**Van:** [redacted] <[redacted]@proruimte.nl>  
**Verzonden:** woensdag 11 december 2024 08:49  
**Aan:** [redacted] <[redacted]@terneuzen.nl>; [redacted] <[redacted]@terneuzen.nl>  
**CC:** [redacted] <[redacted]@civilmanagement.nl>  
**Onderwerp:** Vragen riolering t.b.v. tijdelijke opvanglocatie Handelspoort 1 Terneuzen

Via [redacted] hebben wij jullie contactgegevens ontvangen m.b.t. vragen over riolering. Namens het COA zijn wij bezig met de vergunningvoorbereiding voor de realisatie van een tijdelijke opvanglocatie voor 10 jaar aan de Handelspoort 1 Terneuzen. Wij hebben vooruitlopend op de uitwerking twee vragen m.b.t. riolering:

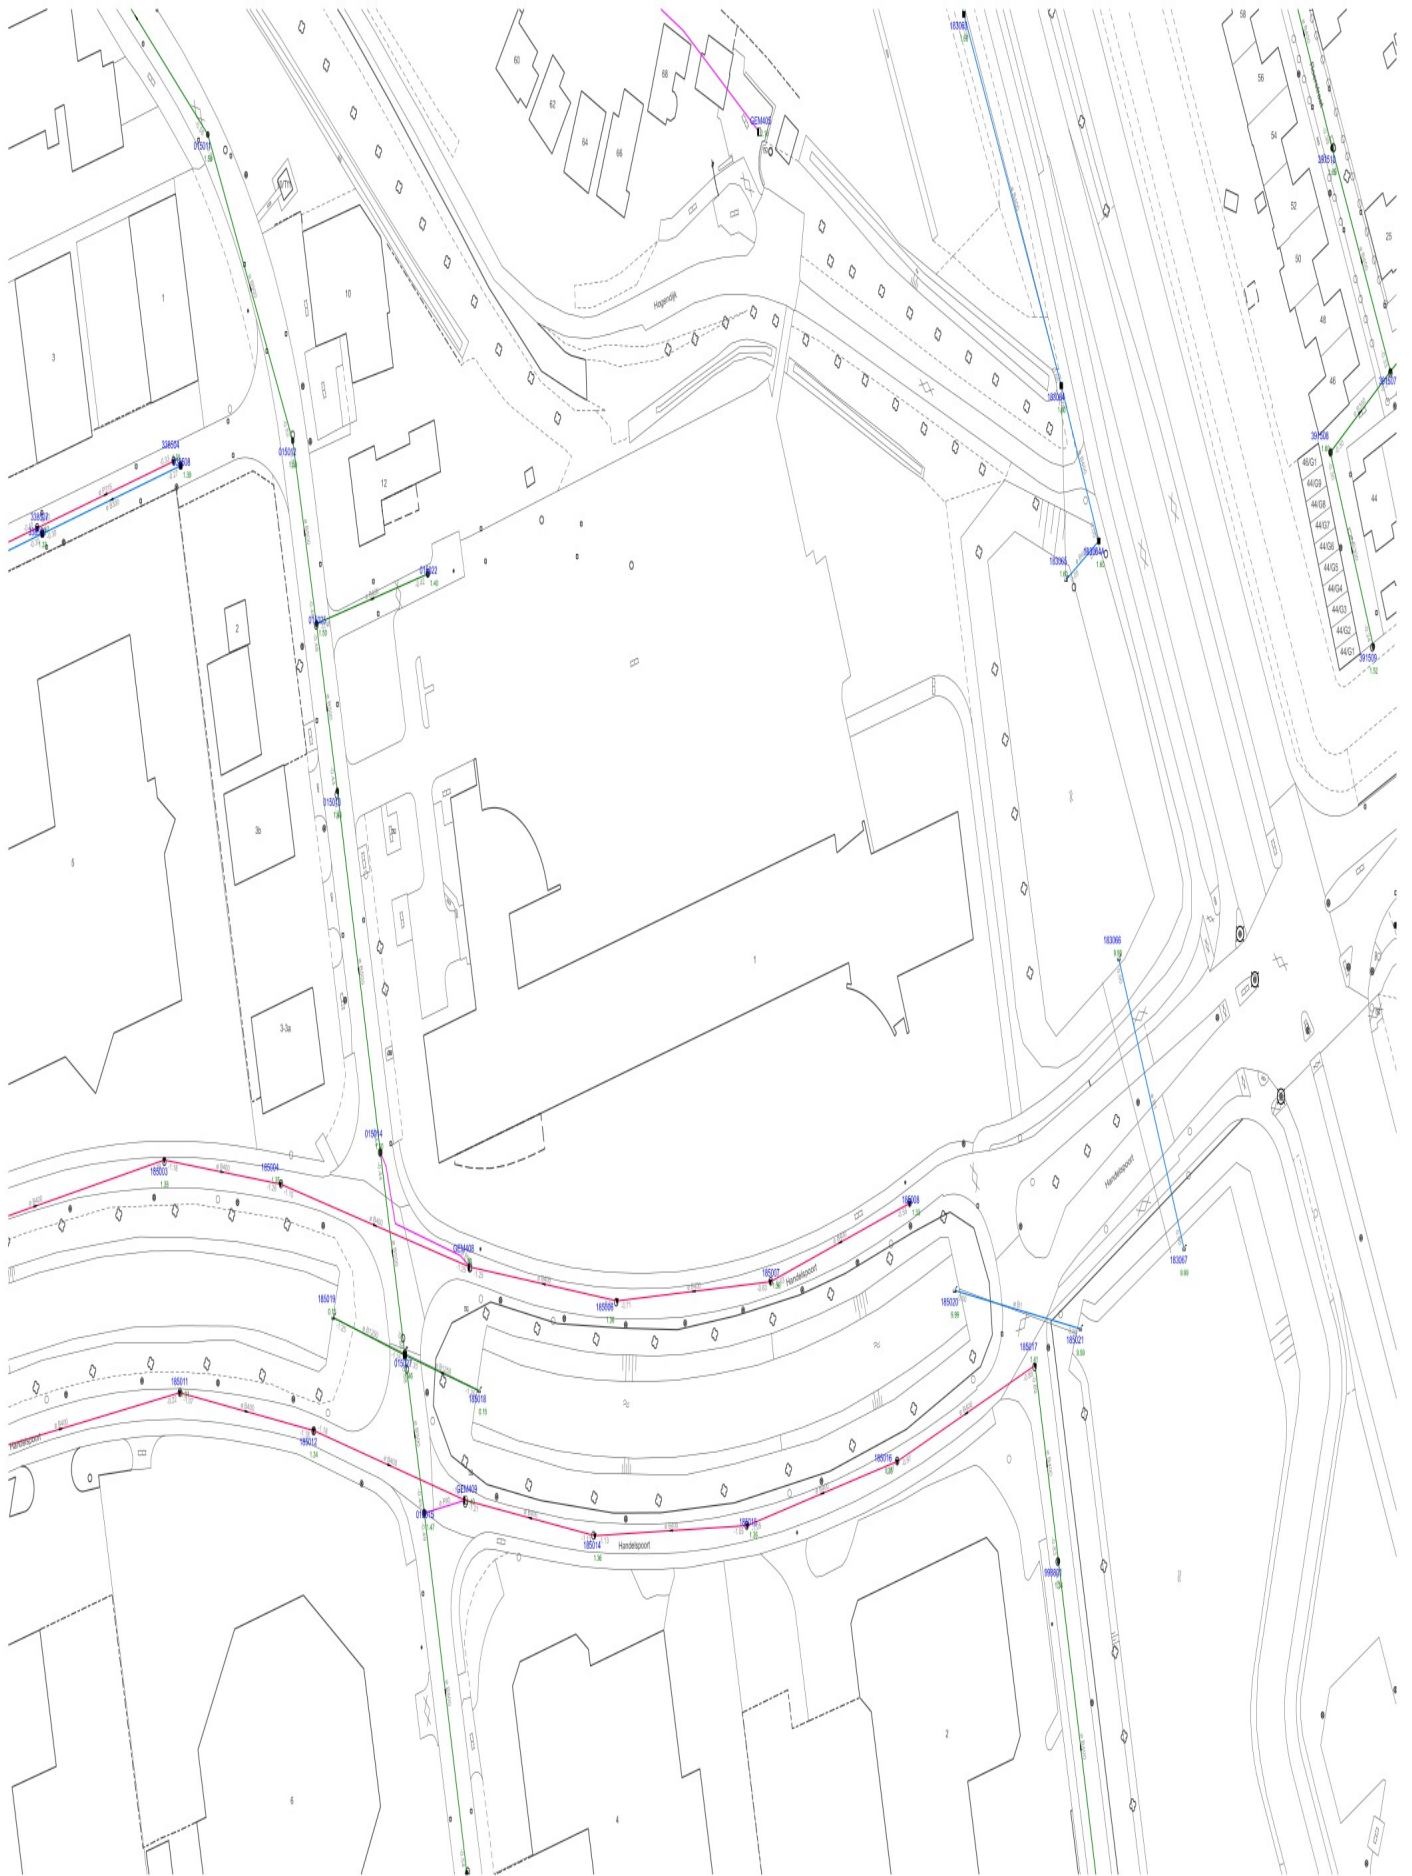
- Ligt er in de huidige situatie een gescheiden of gemengd rioelstelsel waar het kantoorpand op is aangesloten? **Rondom het gebouw Handelspoort 1 ligt een gescheiden riolering. Alle kolken en regenafvoer van het oude Neckermangebouw gaan naar de vijvers in Handelspoort**
- In geval van een gemengd rioelstelsel, mag hier dan voor de tijdelijke opvang op worden aangesloten met de nieuwe terreininrichting (kolken etc.)? **Er mag geen vuilwater op de kolkaansluitingen worden aangesloten.**
- Is er vanuit de gemeente een rioelrevisie beschikbaar? **In de bijlage de revisie tekening van de riolering rondom het gebouw en een tekening van de riolering in de openbare ruimte.**

RIJLERSPLAN

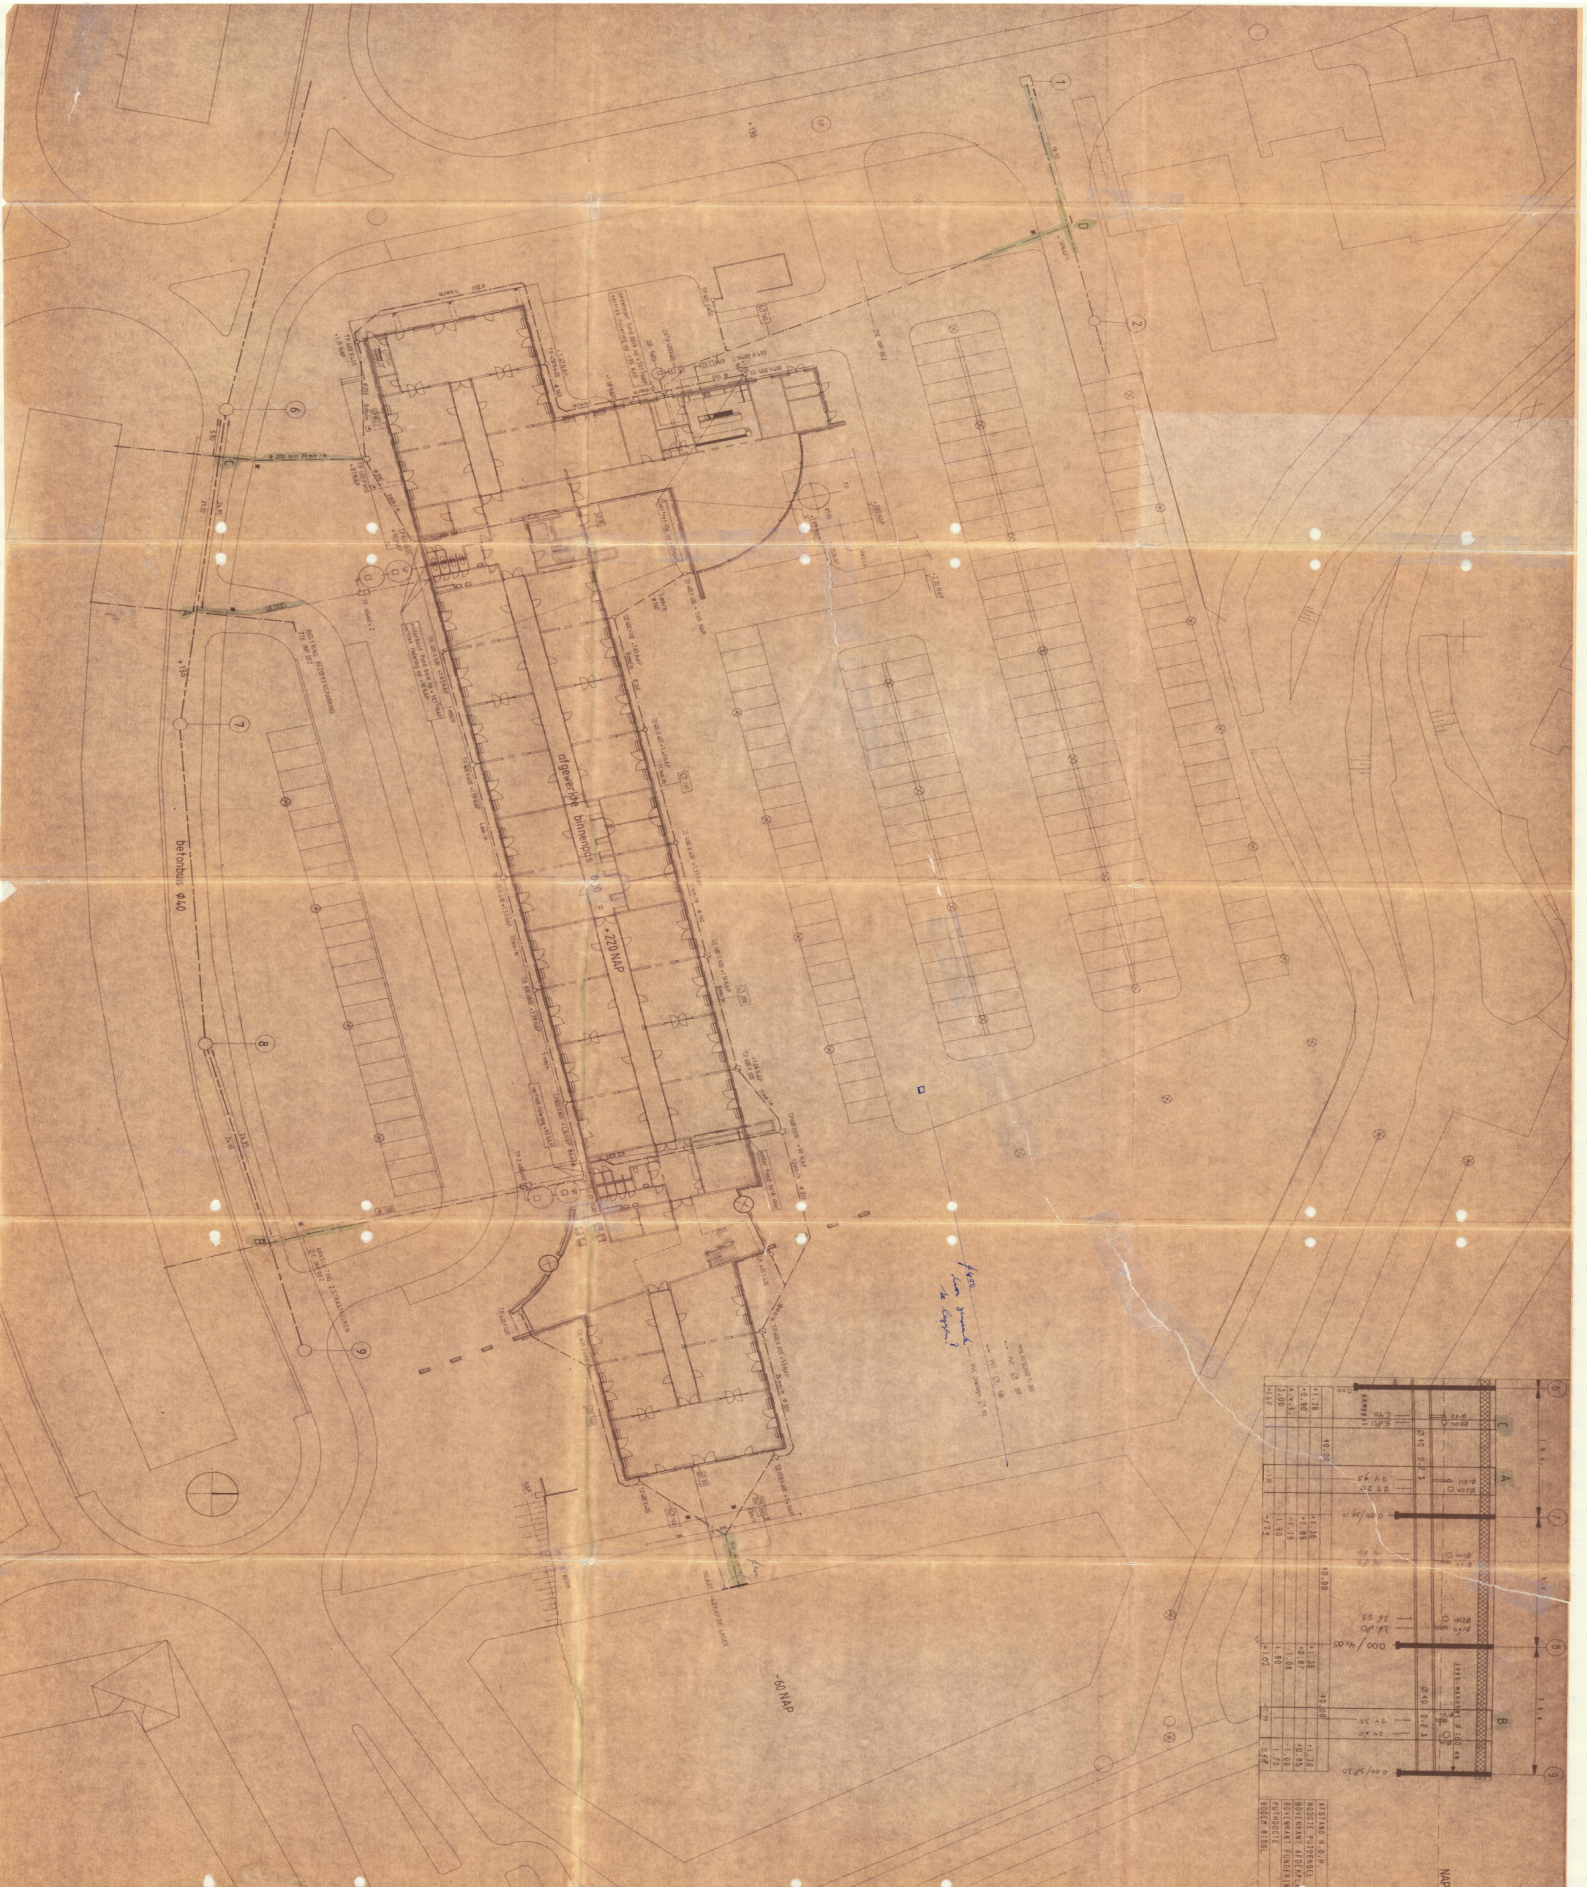
Is de riolrevisie ook digitaal beschikbaar  
In de revisie tekening mis ik een legenda  
Betreft rood vwa riol  
Blauw hwa riol  
En groen gwa riol?
